Dodatečná informace č. 8

k zadávacím podmínkám podlimitní veřejné zakázky na stavební práce zadávané v otevřeném řízení

„Oprava barokního opevnění Prahy“ evidenční číslo ve VVZ: 523608

Fotografie stávajících dveří:

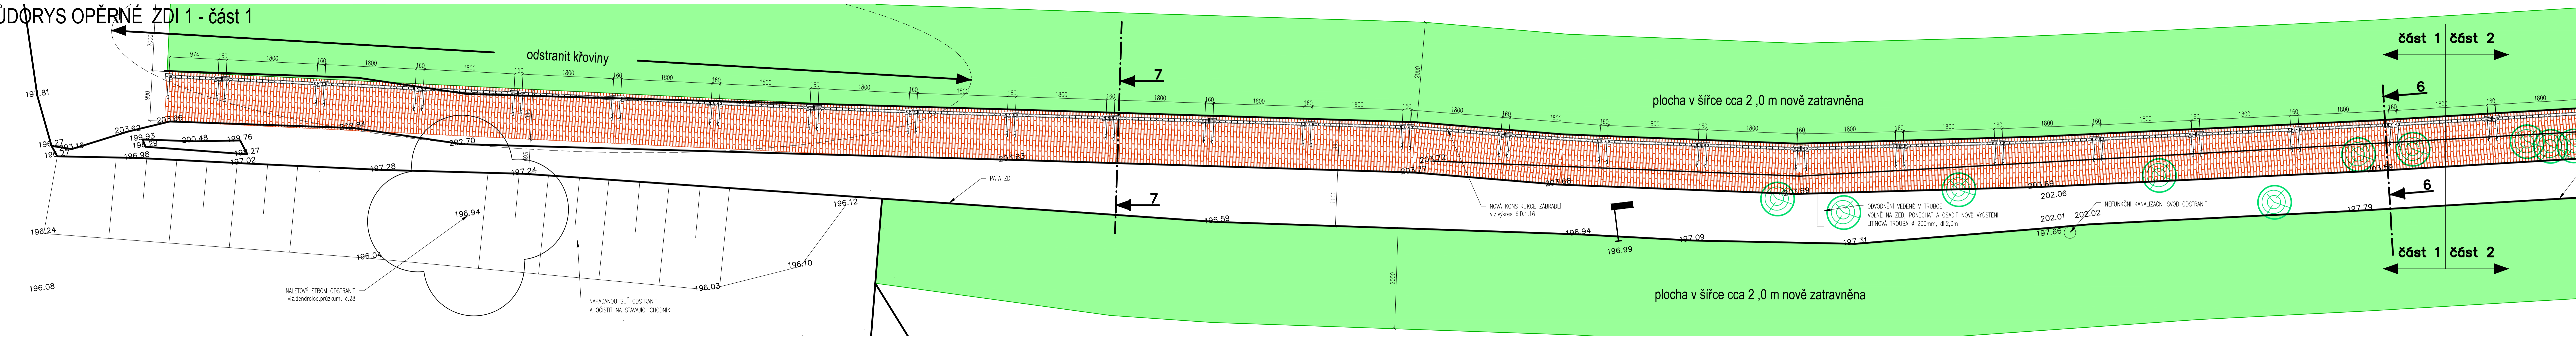
Otázka č. 2:

U objektu 3 (Opěrná zeď 2a, 2B) je položka č.19

R 601.3	Nové dubové dveře 2*0,8	Ks	1,00
---------	----------------------------	----	------

Tato položka není nikde specifikována, může zadavatel doplnit specifikaci či jiné podklady, které tuto položku upřesní?

Odpověď na otázku č. 2:

Dveře mají být replikou stávající příloha č. 2 D.1.1 - Technická zpráva, kapitola A.3.2. - Opěrná zeď 2A a 2B, písmeno o) - Dokončující práce. Rozměry a zákres dveří je uveden ve výkresové dokumentaci (příloha D 1.14 - Pohled na opěrnou zeď 2B - navrhované úpravy). Konstrukce dveří bude z hranolkové zárubně, křídlo dveří do rámu, sendvičové s tepelnou izolací, uzamykatelné. Pohledové povrchy křídla budou tvořeny jednotlivými hranoly. Součástí položky jsou zárubně, křídlo, kování, rám, repase mříže, vč. dodávky a montáže. Použité dřevo - dub.

2 D.1.7_Půdorys opěrné zdi 1 - navrhované úpravy

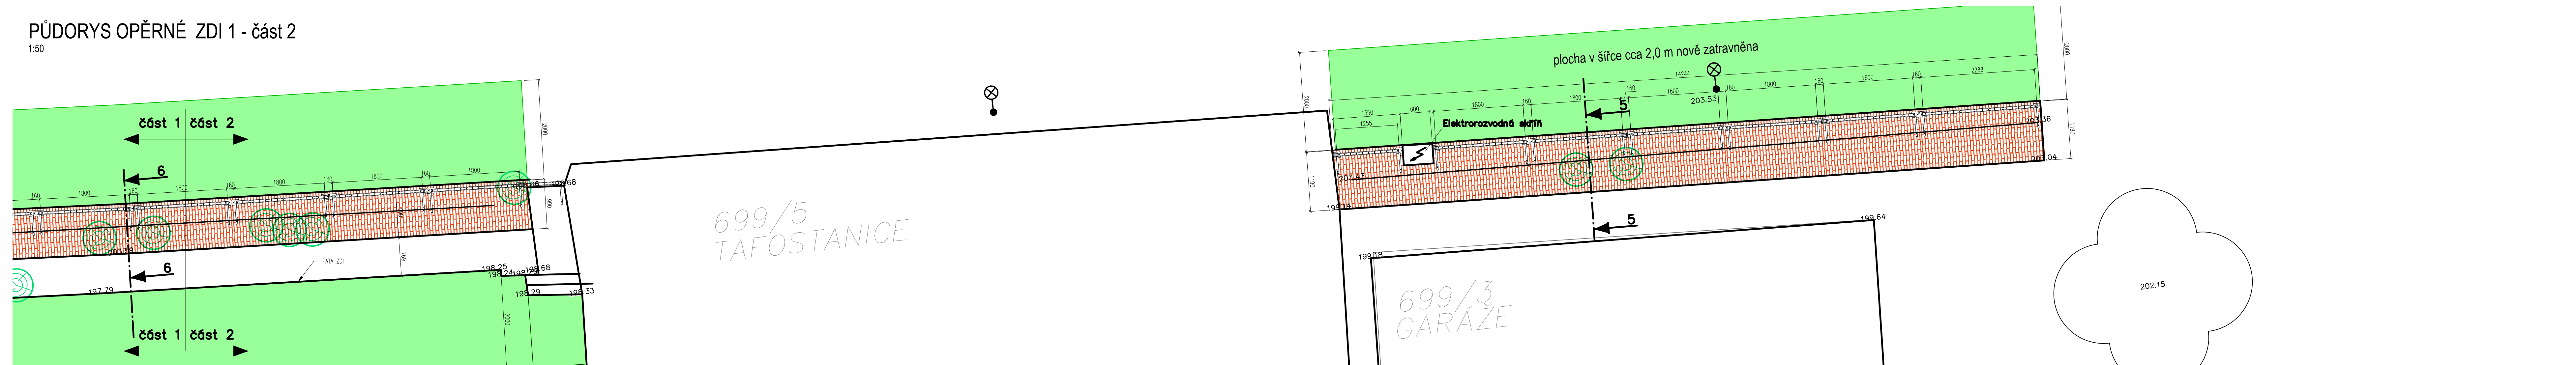
Otázka č. 3:

V dokumentaci chybí Půdorys opěrné zdi 1, neboť po otevření je zde uložen půdorys opěrné zdi 2. Může zadavatel doplnit správný Půdorys opěrné zdi 1?

Odpověď na otázku č. 3:

V uveřejněné zadávací dokumentaci je pod č. přílohy 2 D.1.7 „Půdorys opěrné zdi 1 - navrhované úpravy“ uveden chybný obsah.

Zadavatel v příloze chybné údaje opravuje doplněním správného půdorysu opěrné zdi 1 (tj. přílohy 2 D.1.7_Půdorys opěrné zdi 1 - navrhované úpravy).
